PARECER Nº 065/2020/NAT/PGJ/MP-RO

ASSUNTO: Emissão de Parecer para Centro de Ressocialização de Ariquemes.

LAUDO DE VISTORIA

Identificação: Centro de Ressocialização de Ariquemes/RO.

Foto 3: Bloco Administrativo – salas com infiltração de grande volume de águas pluviais através da laje.

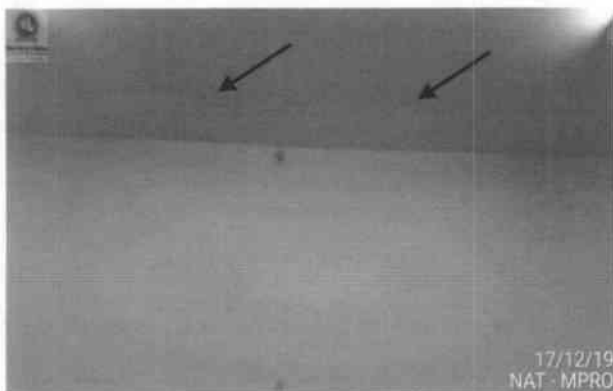
- Evidência de infiltração em decorrência das águas pluviais nas lajes de diversas salas presentes em todos os blocos vistoriados, provocando degradação do concreto e corrosão de armadura (fotos 3 a 10);

Foto 14: Pavilhão B – paredes com diversas rachaduras

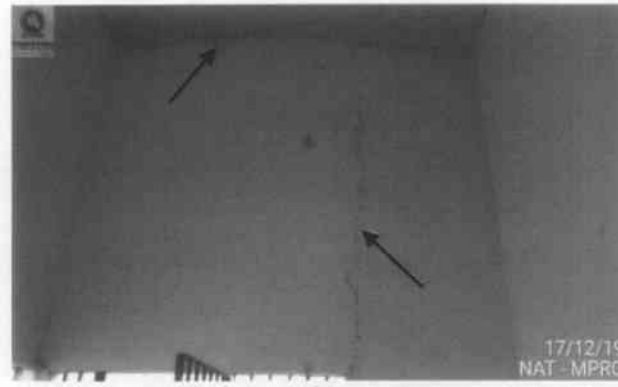
- Trincas, rachaduras, e sinais de umidade em diversas paredes (interno e externo), principalmente próximo as portas e janelas de grade, nos rodapés e próximo as lajes (fotos 11 a 16);

Foto 25: Pavilhão B – janela chumbada evitando a retirada da mesma, concreto sem resistência para fixação das grades.

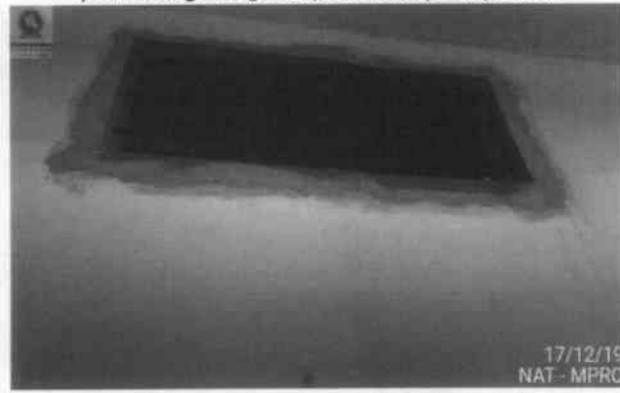
Na vistoria identificou-se que não há resistência do concreto (concreto esfarelando), pois os presos conseguiram inclusive arrancar algumas grades das celas proporcionando tentativas reais de fuga, os próprios agentes penitenciários realizaram a reposição das grades (chumbamento) com

Foto 50: Bloco administrativo – umidade no piso do pátio coberto oriundo dos condicionadores de ar.

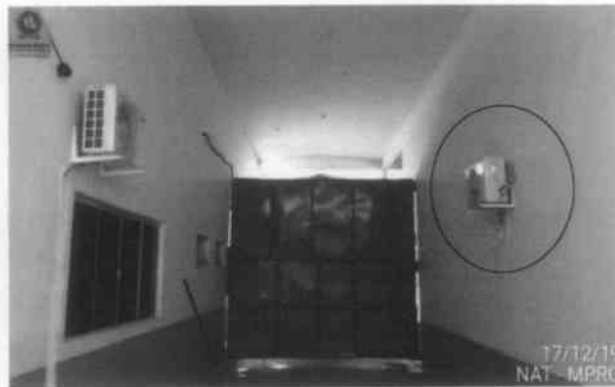
- Rede de dreno dos condicionadores de ar inexistente, ocasionando presença constante de umidade nas paredes e calçadas provocando sua degradação pontual (foto 49 e 50);

Foto 69: Bloco administrativo – fios expostos e ligação precária.

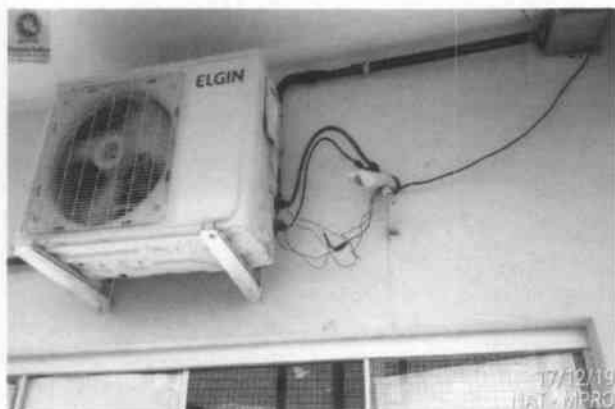
- Redes elétricas com fios e cabos aparentes, com emendas desprotegidas e extensões precárias, evidenciando a total desatenção quanto aos aspectos de dimensionamento e segurança das normas técnicas (NBR 5410 – Instalações elétricas de baixa tensão), com o risco eminente de choques e curto-circuito elétrico nas instalações (fotos 68 a 74);
- Os quadros de distribuição não possuem a instalação de dispositivo DR³ pra proteção dos circuitos alimentadores para áreas molhadas – chuveiros e lavanderia (fotos 75 e 76).

Foto 80: Pavilhão vivência e Pavilhão B – caixas de hidrante sem presença de mangueira.

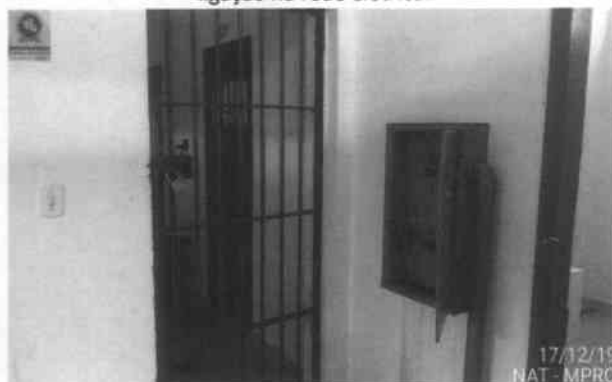
- Não foram detectadas luminárias de emergências e placas indicativas funcionais em todos os pavilhões;
- Há extintores que estão com suas cargas vencidas;
- Diversas caixas de hidrantes sem a presença de mangueiras (fotos 77 a 80).
